RRG.271.3.2026

**DO WSZYSTKICH
ZAINTERESOWANYCH
WYKONAWCÓW****Dotyczy zadania pn. „Termomodernizacja budynku Szkoły Podstawowej i Przedszkola w Milówce”.**

Pytanie nr 37

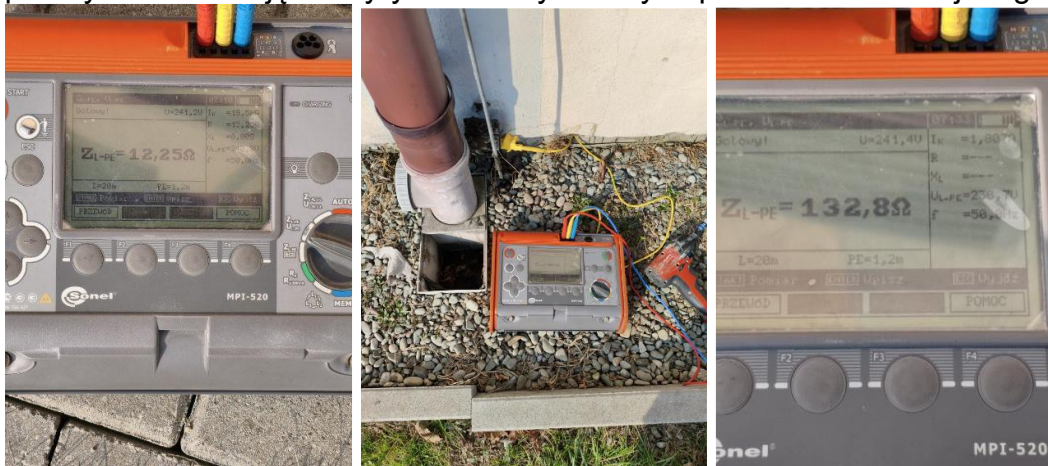
Proszę o podanie producenta oraz rodzaju płytek, które zostały uwzględnione w zakresie.

Zamawiający, informuję że należy przyjąć zastosowanie płytek gresowych dowolnego producenta, o wymiarach i kolorystyce zbliżonej do istniejących. Kolorystykę i rodzaj płytek należy przedłożyć Zamawiającemu do akceptacji.
